H R 2 0 - 1 2 4 B
令 和 2 年 8 月 3 日

日立教育訓練用原子炉に係る廃止措置計画変更認可申請書

の第3回補正について

図 6 第 2 段階で設置する第 4 倉庫及び第 5 倉庫の平面図

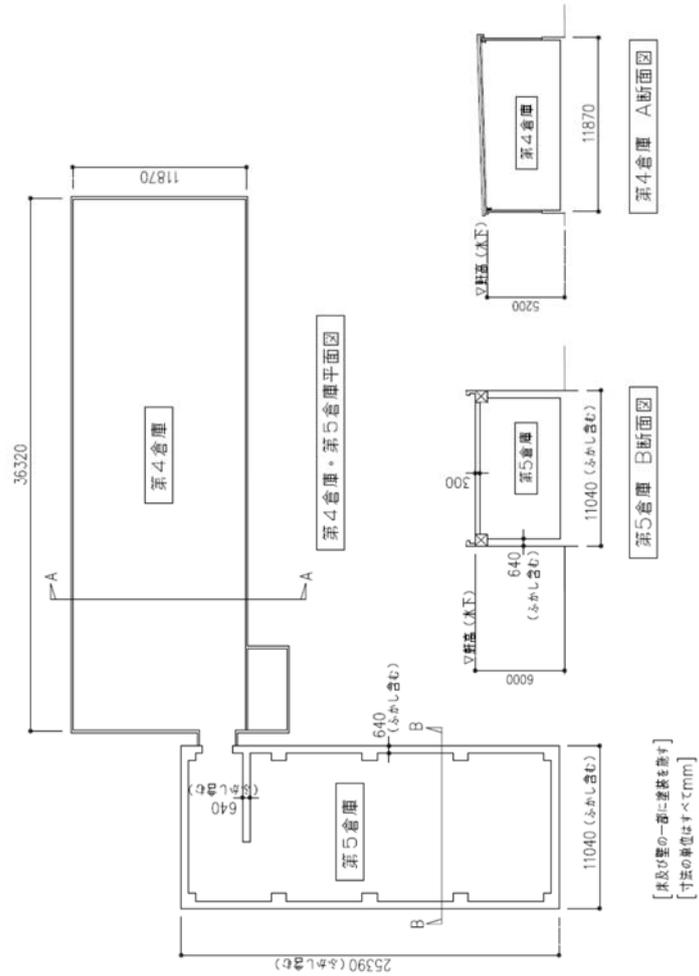
倉庫の容量、主要な寸法を表5に、遮蔽に必要な寸法、材料について表6に示す。第4倉庫及び第5倉庫の図面は図6及び付録1に示す。

図7 第4倉庫及び第5倉庫の工事工程

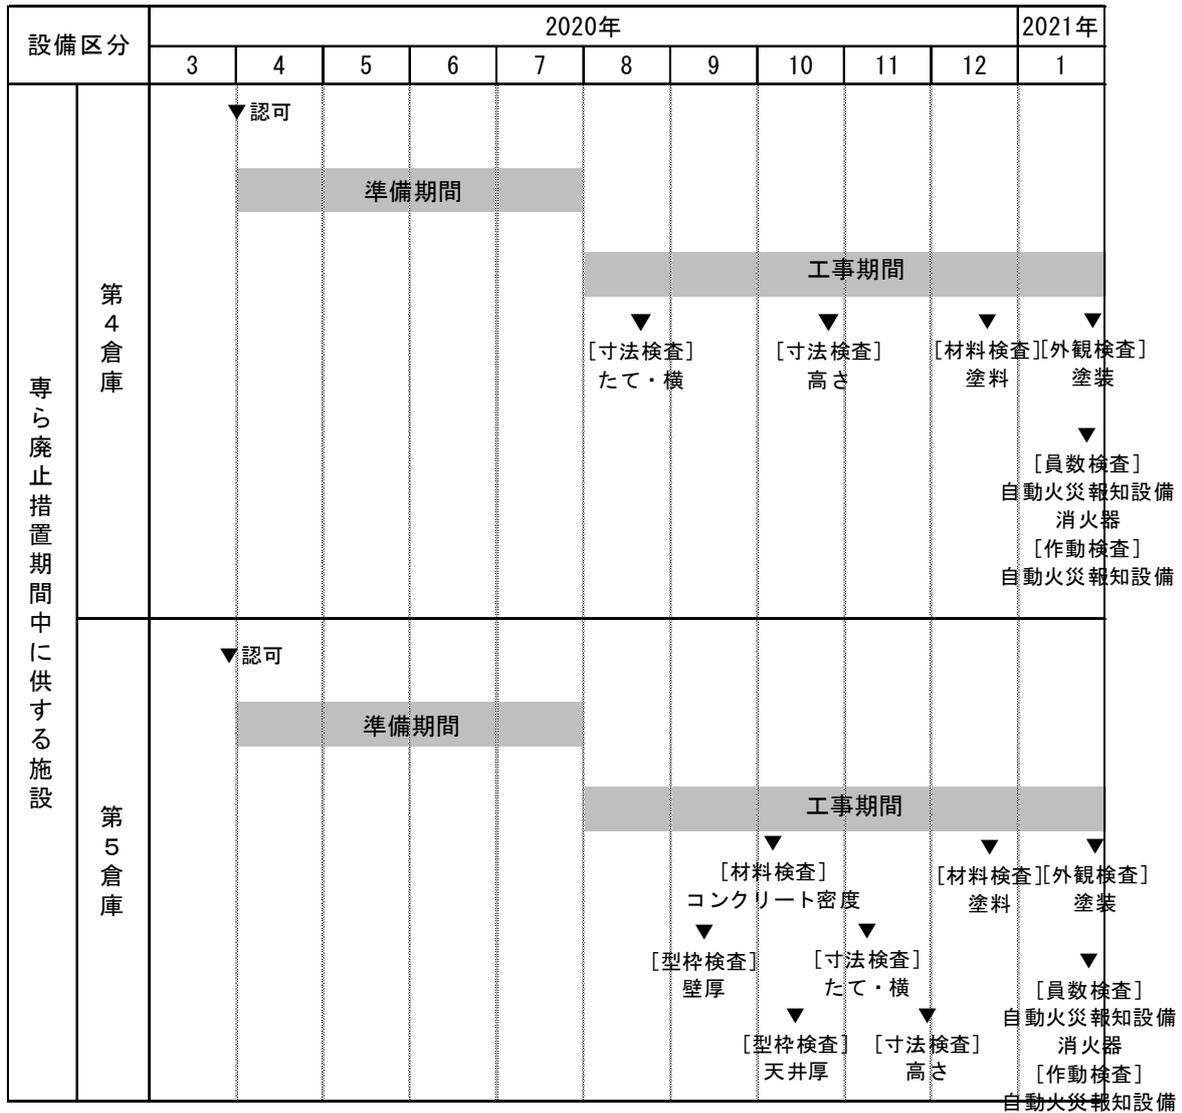
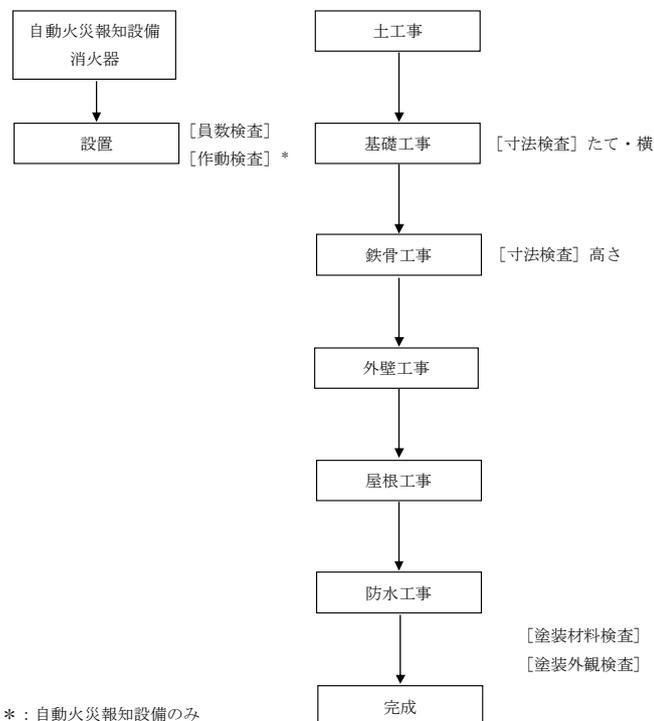
工事工程を図 7 に示す。

図8 第4倉庫及び第5倉庫建屋工事フロー図

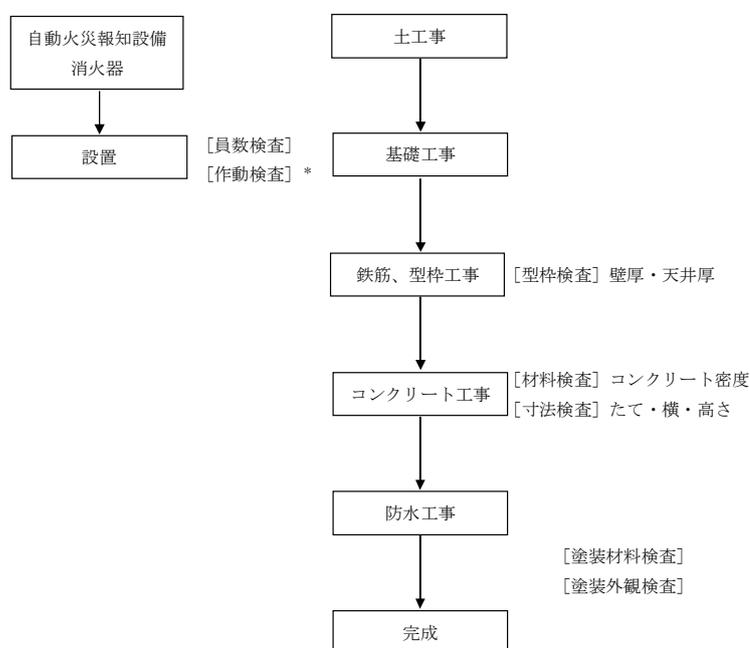
工事は図8に記載のフローで進め、廃止措置計画に定める内容が満たされていることを確認するための検査を適切な時期に実施する。
